LINEA AV/AC MILANO - VENEZIA

NODO AV/AC DI VERONA: INGRESSO EST

RELAZIONE DI RISPONDEZZA AL PROGETTO PRELIMINARE E ALLE PRESCRIZIONI DELLA DELIBERAZIONE CIPE N° 11 DEL 14/05/2020

Figura 2: Inquadramento intervento a per “cantiere meccanizzato”

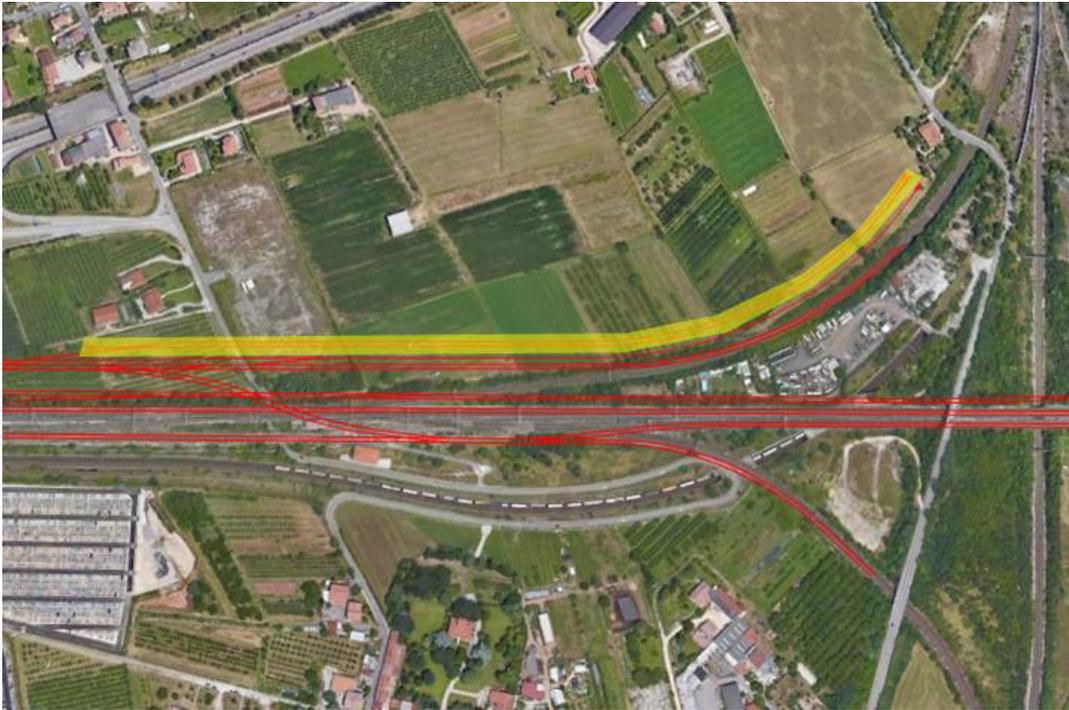
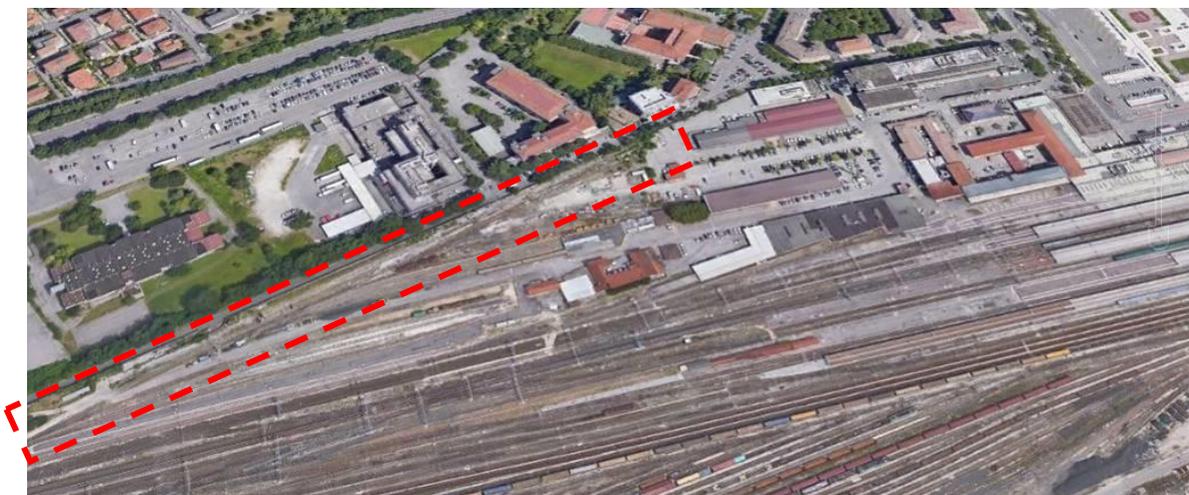
- Nuovi binari per "cantiere meccanizzato" in adiacenza al nuovo scalo in località Cason: Il fascio destinato al nuovo scalo, già previsto nel progetto preliminare, è collocato a nord delle linee indipendenti merci, MI-VE storica e MI-VE AV/AC, realizzate con il progetto "Nodo AV/AC di Verona-ingresso Ovest", ed è costituito da 3 binari di circa 800 m e da un'asta di manovra di 630 m che si sviluppa verso nord-est. In affiancamento a tale asta, sono previste due ulteriori aste di circa 800 m da dedicare al cantiere meccanizzato, per rispondere alle esigenze funzionali del gestore dell'infrastruttura.

A servizio dei binari sono previsti un sottopasso pedonale ed uno stradello in affiancamento agli stessi.

Figura 3: Tronchini di sosta mezzi d'opera e platea di lavaggio

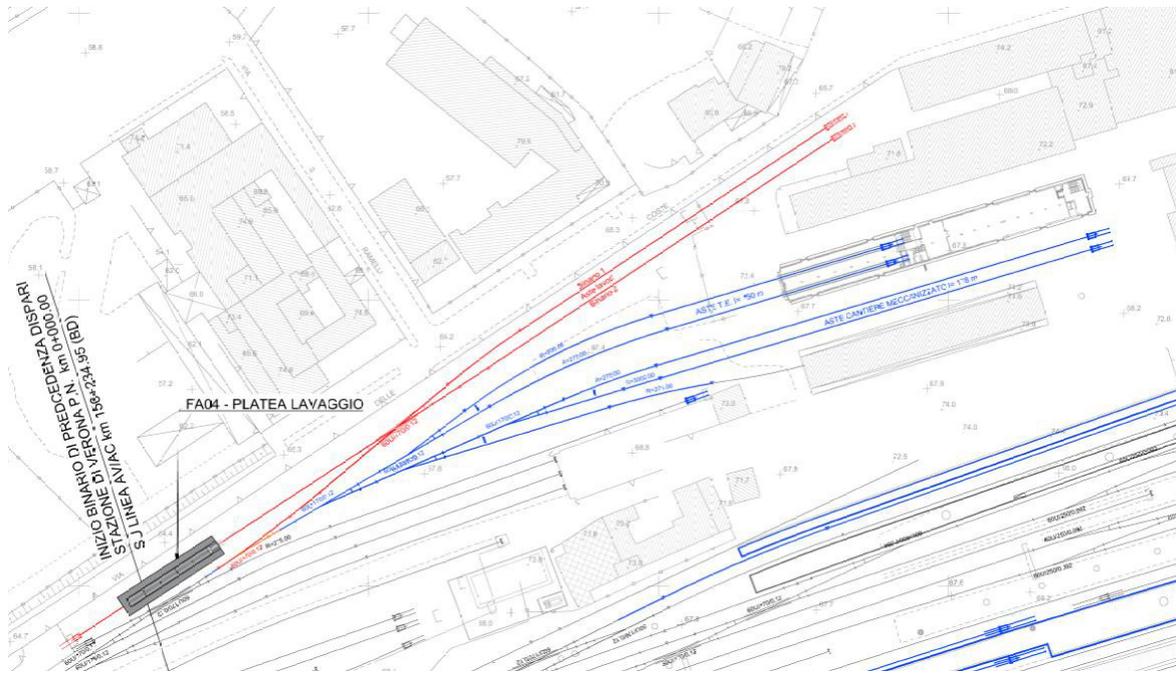
- Ottimizzazioni al piano di stazione di Verona Porta Nuova: per ripristinare alcune dotazioni impiantistiche che risulteranno non più utilizzabili a seguito degli interventi di progetto e in particolare della dismissione funzionale dello scalo merci, è stata prevista la realizzazione di tronchini per la sosta di mezzi d’opera della lunghezza di circa 150 m, realizzati nella zona ubicata a Ovest del Fabbricato Viaggiatori (rappresentati in rosso nella planimetria di seguito riportata). A servizio di questi tronchini è stata inserita inoltre una platea di lavaggio (di lunghezza pari a circa 30 m). L’area individuata è interamente ferroviaria quindi non soggetta ad espropri.

Figura 4: traversata a 100 km tra la linea AV/AC MI-VE e la linea storica MI-VE

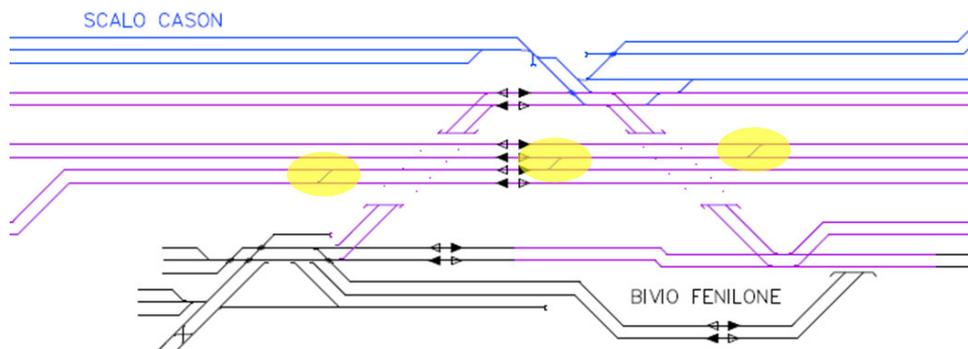
- realizzazione di una traversata a 100km/h tra la linea MI-VE AV/AC e la linea storica MI-VE: per permettere l'immissione dei treni AV provenienti o diretti a Bologna sulla linea Alta Velocità verso Milano senza dover percorrere per un tratto la linea storica, con conseguente diminuzione della velocità di percorrenza ed interferenze per promiscuità di traffico lunga percorrenza ed alta velocità, si realizza il collegamento tra il binario Pari della linea AV/AC MI-VE (Pk 152+666 circa) e il binario Dispari della linea storica MI-VE (Pk 144+332 circa) mediante deviatori a 100 Km/h.

Figura 5: Compatibilizzazione della stazione di Verona Porta Vescovo con il nuovo progetto Alta Velocità

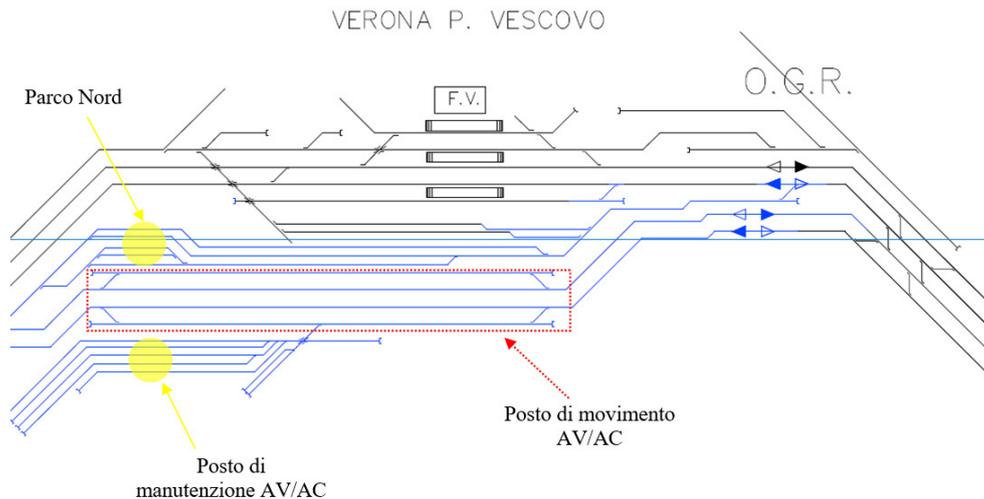
ottimizzazioni al piano di stazione di Verona Porta Vescovo: Il progetto preliminare prevedeva l'inserimento del nuovo progetto AV in una configurazione inerziale diversa dall'attuale, la cui realizzazione non risulta più

prevista; si è quindi proceduto alla progettazione degli interventi necessari a rendere compatibile la configurazione dei binari di stazione esistenti con i nuovi binari dell'Alta Velocità.

Figura 6: Spostamento nuovo sottopasso viaggiatori AV/AC: inquadramento e pianta marciapiede

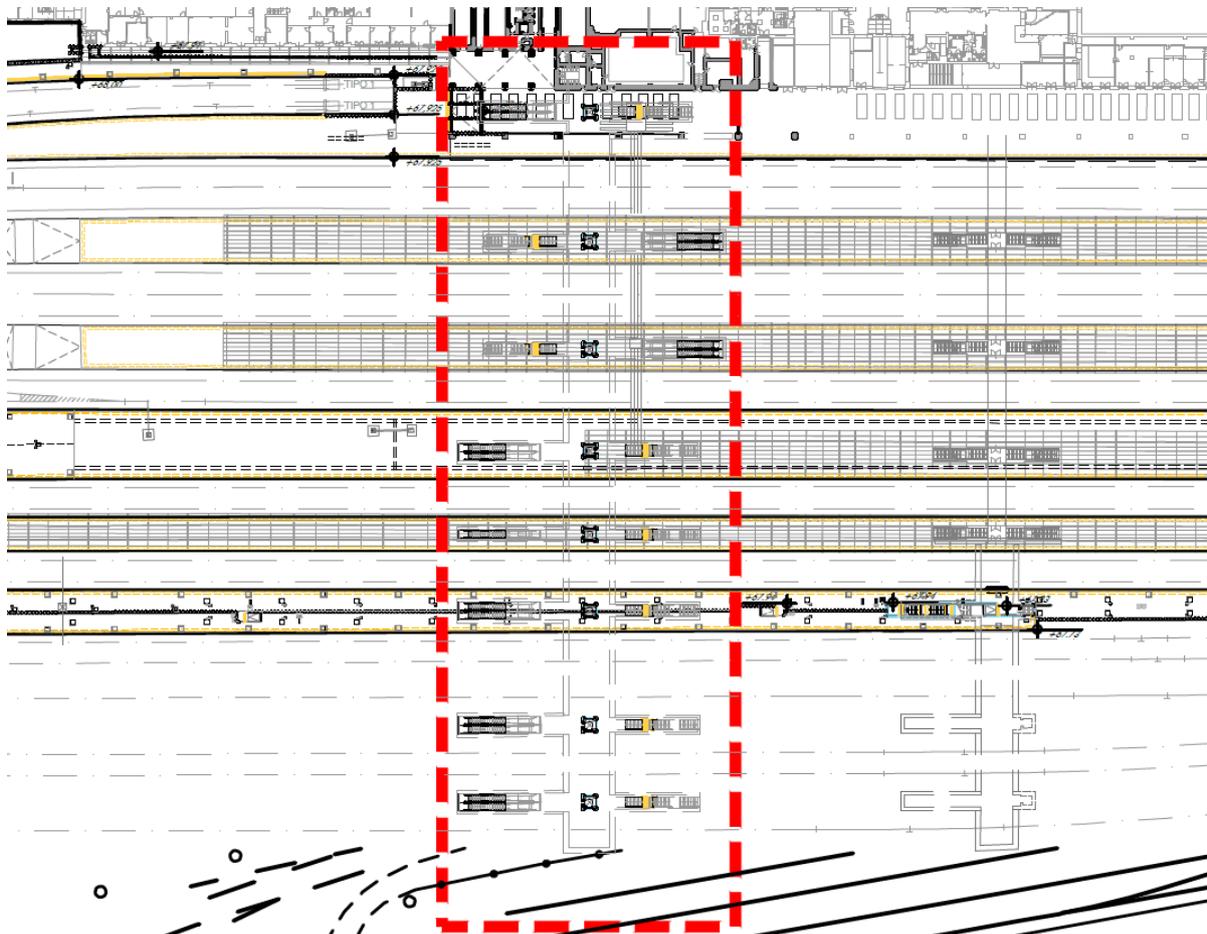
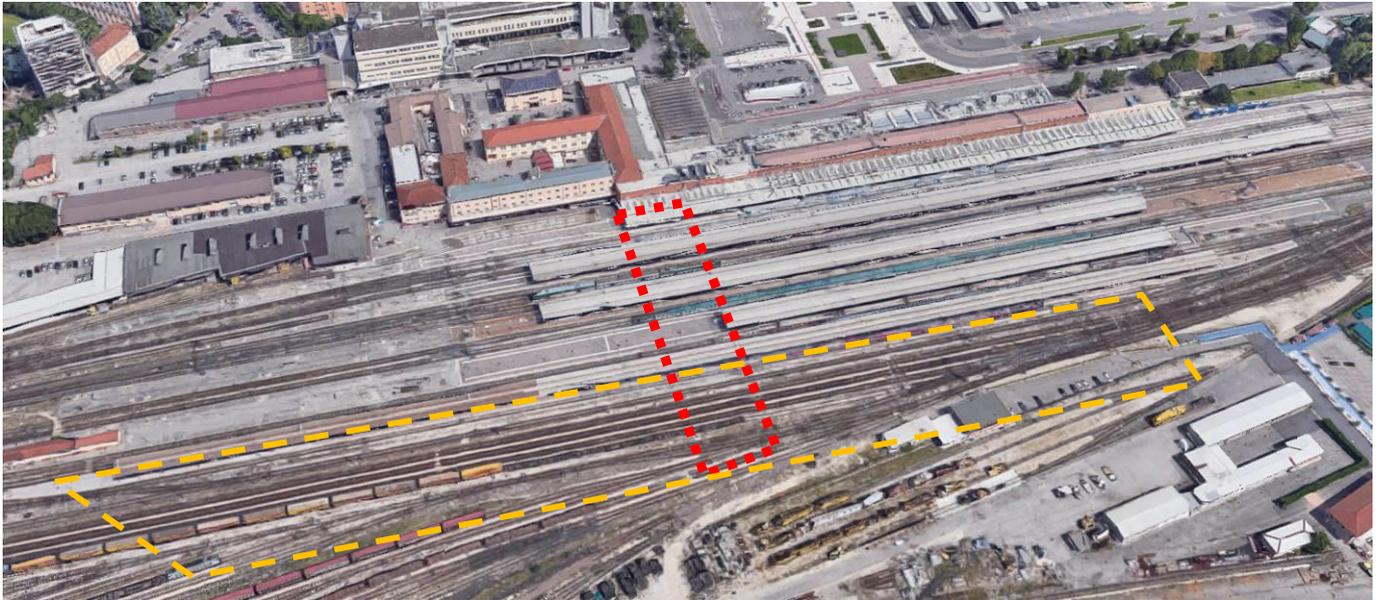
- Nuovo sottopasso a servizio dei marciapiedi AV/AC (Lato Milano) che collega il Fabbricato Viaggiatori storico con il futuro nuovo fronte della Stazione AV/AC a SUD: rispetto al Progetto Preliminare, sarà avvicinato al Fabbricato Viaggiatori con uno spostamento verso Est di circa 100m e sarà dotato di accessi a tutti i marciapiedi mediante una scala fissa, doppie scale mobili (solo nel marciapiede V il corpo scala mobile è singolo con verso in salita) e un ascensore in posizione baricentrica del sottopasso, mentre il Progetto Preliminare prevedeva una doppia scala fissa;

Figura 7: Prolungamento sottopasso di servizio: inquadramento e pianta marciapiede

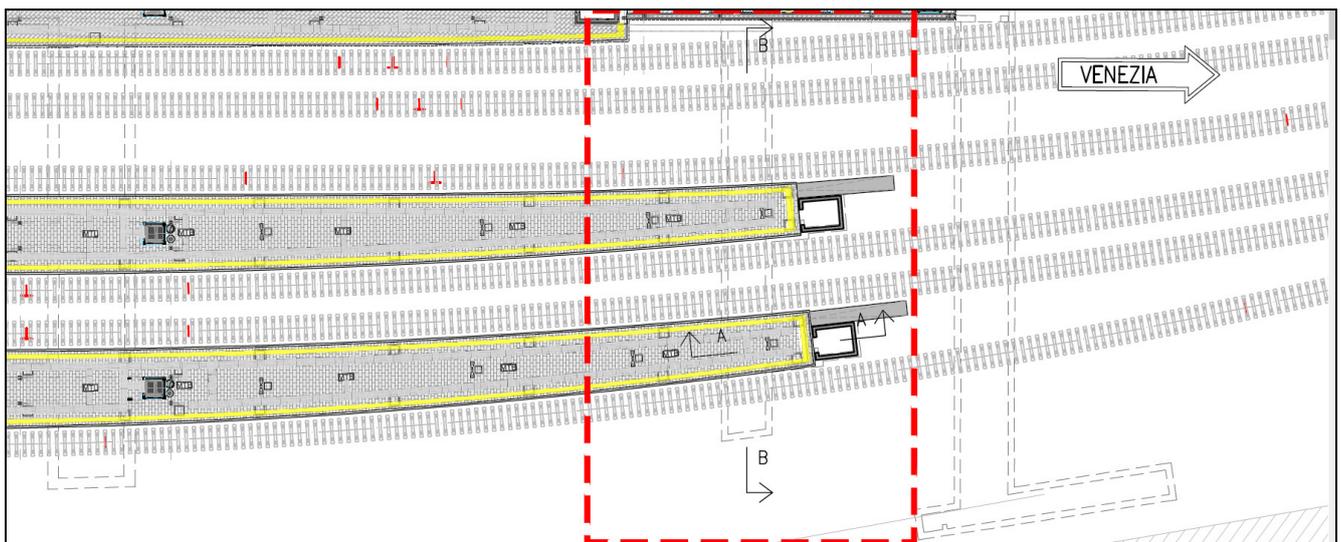
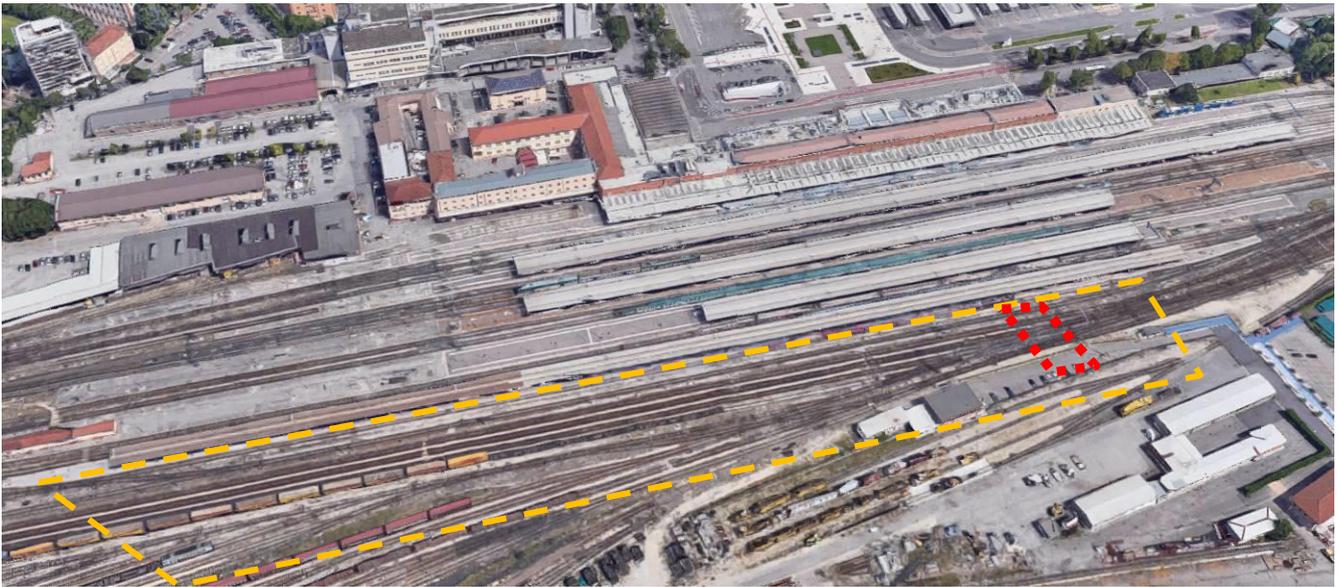
- Sottopasso di servizio esistente, che attualmente raggiunge il binario V e nell'ambito del precedente appalto per l'Ingresso Ovest di Verona Porta Nuova sarà prolungato fino alla nuova banchina del marciapiede VI con un vano montacarichi: sarà ulteriormente prolungato fino alle nuove banchine dei marciapiedi VII e VIII con la dotazione di n. 2 vani montacarichi in corrispondenza dei nuovi marciapiedi.

Figura 10 - FA03 – Stralcio planimetrico del fabbricato

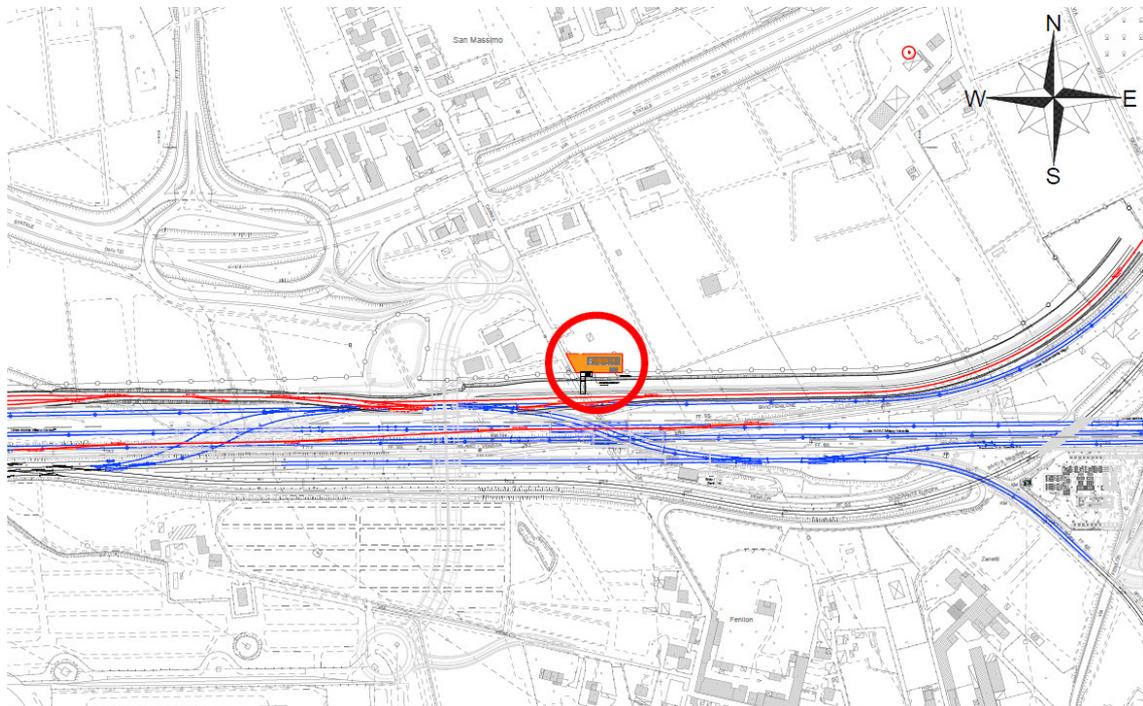
- FA03 – Posto Periferico PP/ACC di Bivio Fenilone, ottimizzato in posizione leggermente traslata verso nord rispetto a quanto previsto nel Preliminare, è stata infatti prevista nell’area limitrofa al sottovia pedonale di servizio in località Cason in progetto. Quest’area, non interessata dalla presenza di vincoli paesaggistici è ricompresa nella fascia di localizzazione urbanistica individuata con il Progetto Preliminare e approvata con la Delibera CIPE n.11.

Figura 11: Fabbricato Manutenzione: inquadramento

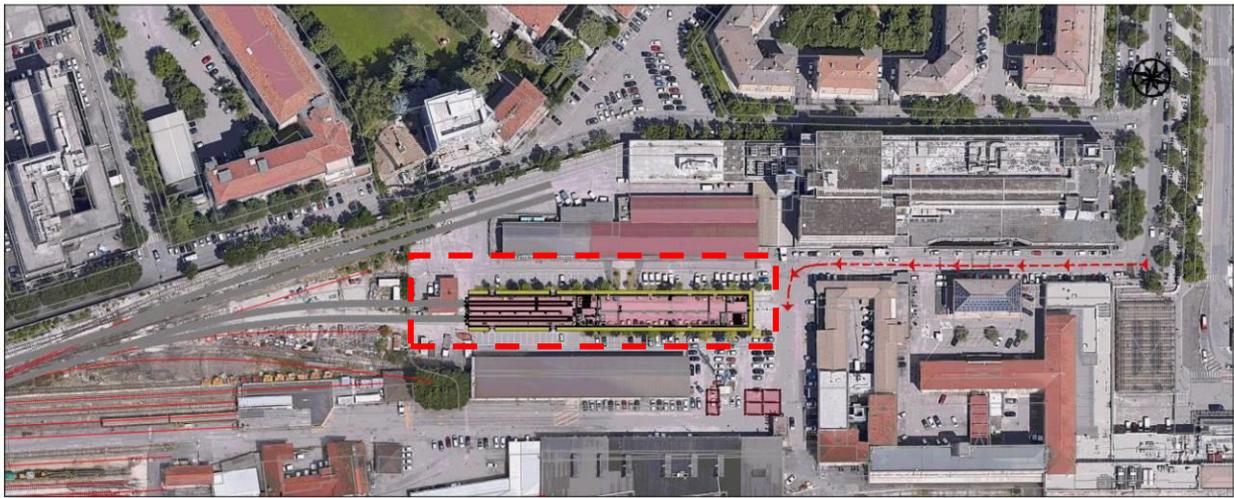
Il Nuovo Fabbricato Manutenzione sarà realizzato in zona stazione Verona Porta Nuova, lato Milano, in adiacenza all'attuale scalo.
